**ZMĚNOVÝ LIST pro změny dle § 222 odst. 5 a 6 ZVZ****Název stavby:** Rekonstrukce ulice Školní, Chomutov**Číslo Změnového listu:** 1**Číslo SO/PS:** Stavba není členěna na SO či PS**Název stavebního objektu / provozního souboru:** Stavba není členěna na SO či PS**Objednatel:** Statutární město Chomutov
Zborovská 4602, 430 28 Chomutov**Zhotovitel:** PETROM STAVBY a.s. Běchovická
701/26, 100 00 Praha 10**Předmět změny:** Sanace zemní pláň, změna kontejnerů z podnětu Objednatele**Iniciátor změny:** Zhotovitel/Objednatel**Popis změny:**

Dílo: Rekonstrukce ulice Školní, Chomutov

Věc: Oznámení okolnosti č.1 – úprava sanace v Etapě 4a - aktualizace 1

Věc: Oznámení okolnosti č.2 – úprava nadzemních kontejnerů

ETAPA IVa

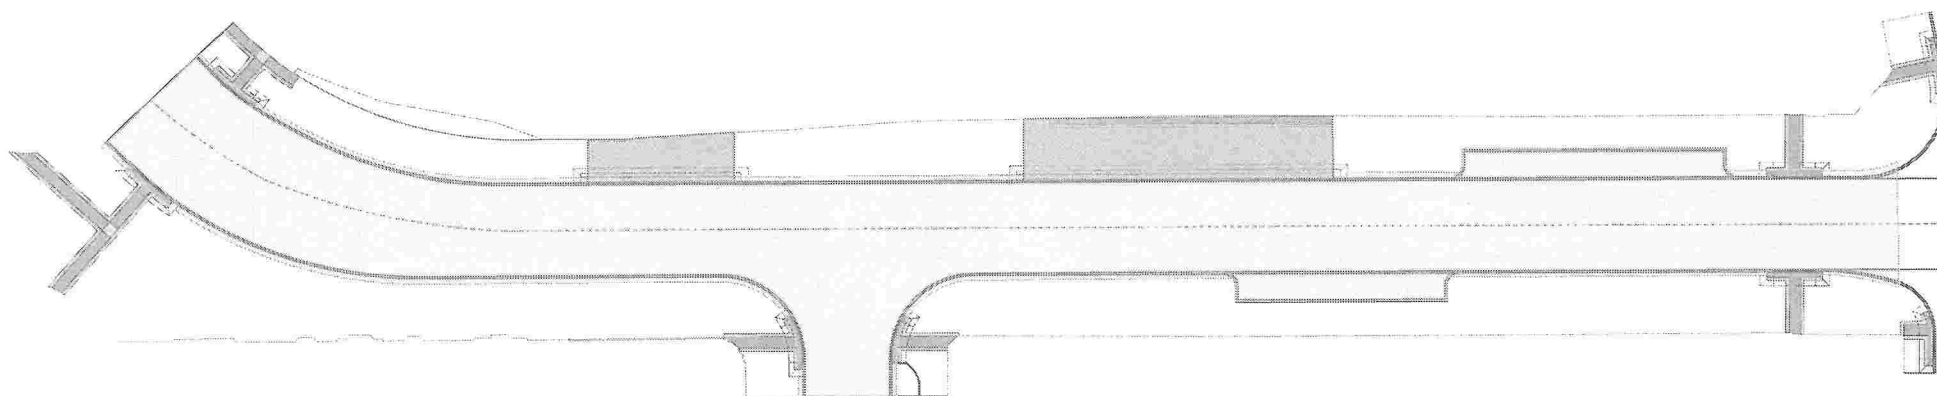
1. V projektové dokumentaci byla navržena výměna nevhodné zeminy aktivní zóny v celkové tloušťce 0,5 m, s požadavkem únosnosti zemní pláně $E_{def,2} = 45 \text{ MPa}$. Po provedení zkušebního úseku sanace byla zemní pláň odzkoušena s nevyhovujícím výsledkem. Na základě doporučení geotechnika a po konzultaci s TDS, bylo navrženo navýšení výměny nevhodné zeminy aktivní zóny o 0,15 m, tedy v celkové tloušťce sanace 0,65 m, pro splnění požadované únosnosti. Na základě doporučení geotechnika, v rámci šetření přírodních zdrojů a z důvodu opětovného využití stavebního a demoličního odpadu, navrhuje zhotovitel použít jako vhodný materiál do aktivní zóny komunikace betonový recyklát fr. 0/63.

2. V projektové dokumentaci je v místě vjezdů požadována únosnost zemní pláně $E_{def,2} = 45 \text{ MPa}$. Únosnost stávající zemní pláně v místě vjezdů je nedostatečná. Protože v místě vjezdů vede značné množství inženýrských sítí (ČEZ, CC internet, O2, VO) v nedostatečných hloubkách, není možné provedení sanace výměnou nevhodné zeminy aktivní zóny. Zhotovitel navrhuje zaměnit podkladní vrstvu ze štěrkodrti ŠDa 150 mm za podkladní vrstvu ze směsi stmelené cementem SC C3/4 150 mm.

vjezdy	135,4 m ²
	vozovka	1099 m ²

PRŮH NAD KANALIZACÍ 5 2M

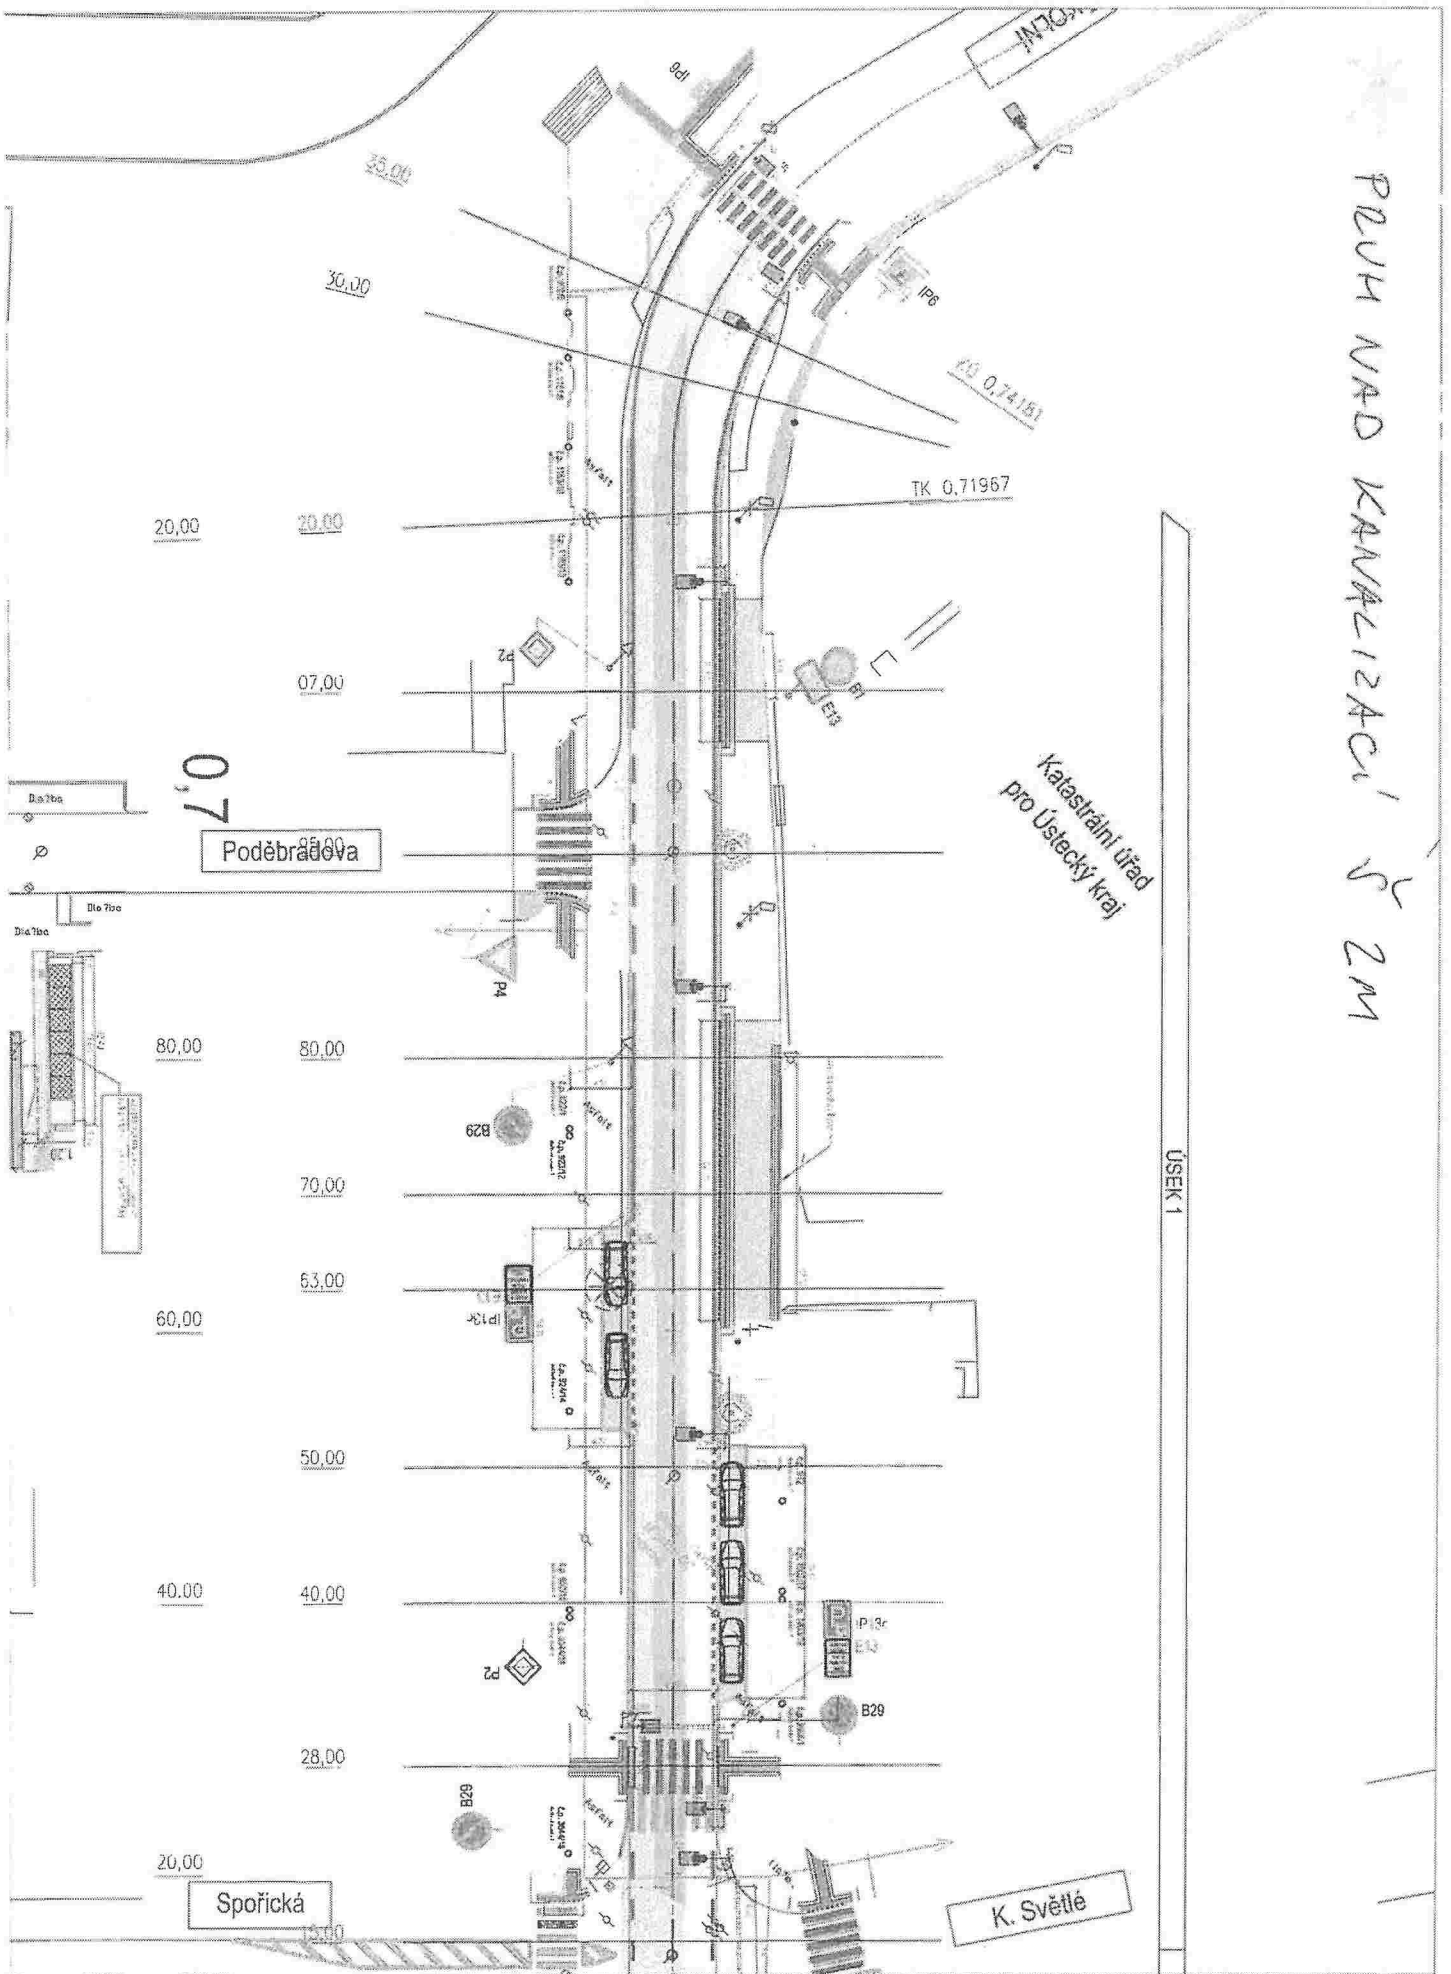
Nad nově zrekonstruovanou kanalizací, která vede v komunikaci, byl minulou stavbou proveden zásyp štěrkodrtí 0/32 o celkové šířce 2 m. Tento materiál je vhodný pro použití do aktivní zóny komunikace, byl promíchán s dodaným betonovým recyklátem a byl zpětně použit do aktivní zóny komunikace. Tím vznikla úspora za dodání materiálu do aktivní zóny komunikace.

Z důvodu ponechání stávajícího materiálu uprostřed komunikace nad kanalizací, nebylo možné provádět celoplošné odkopávky komunikace, bylo prováděno hloubení rýh šířky 2 m po obou stranách tohoto ponechaného pruhu.

UMÍSTĚNÍ "A"	vedle ZŠ Chomutov, Školní		druh odpadu
	polopodzemní	5 m ³	SKO
	polopodzemní	5 m ³	PAPÍR
	polopodzemní	5 m ³	PLASTY
DUO PROVEDENÍ	nadzemní	2 m ³	SKLO + BIO (vak + pevná vana 500l)
	nadzemní	2 m ³	PAPÍR

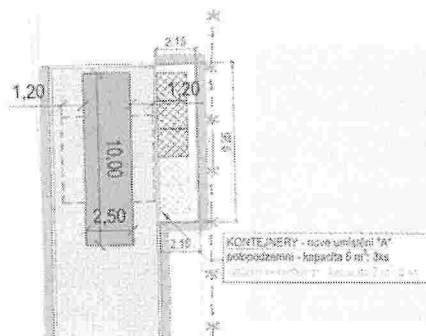
"Umístění A" provedení DUO - SKLO+BIO (vak+pevná vana 500 l) 1 ks

UMÍSTĚNÍ "B"	ulice Vodních staveb		druh odpadu
	nadzemní	2 m ³	SKO
	nadzemní	2 m ³	PAPÍR
	nadzemní	2 m ³	PLASTY
DUO PROVEDENÍ	nadzemní	2 m ³	SKLO + BIO (vak + pevná vana 500l)
	nadzemní	2 m ³	PLASTY

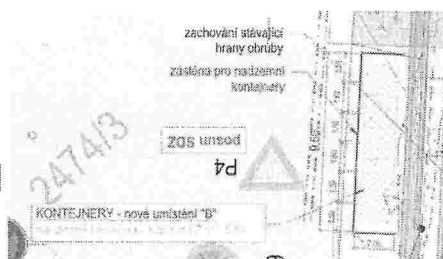
"Umístění B" provedení DUO - SKLO+BIO (vak+pevná vana 500 l) 1 ks

UMÍSTĚNÍ "C"	u garáží u ulice Poděbradova		druh odpadu
	polopodzemní	5 m ³	SKO
	polopodzemní	5 m ³	SKO
	polopodzemní	5 m ³	PAPÍR
	polopodzemní	5 m ³	PAPÍR
	polopodzemní	5 m ³	PLASTY
	polopodzemní	5 m ³	PLASTY
DUO PROVEDENÍ	nadzemní	2 m ³	SKLO + BIO (vak + pevná vana 500l)

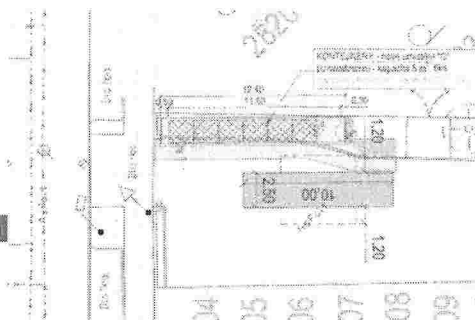
"Umístění C" provedení DUO - SKLO+BIO (vak+pevná vana 500 l) 1 ks

UMÍSTĚNÍ "D"	ulice Mjr. Šulce		druh odpadu
	nadzemní	2 m ³	SKO
	nadzemní	2 m ³	PAPÍR
TRIPLE PROVEDENÍ	nadzemní	2 m ³	PLAST + BIO + SKLO 3x vana 500l

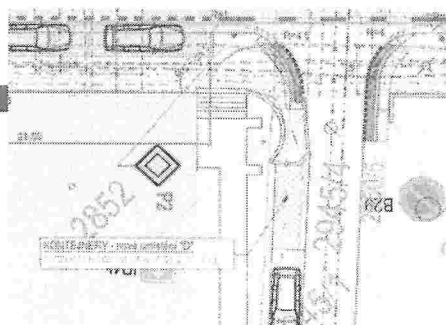
"Umístění D" provedení TRIPLE - PLAST+SKLO+BIO (3x vana 300 l) 1 ks
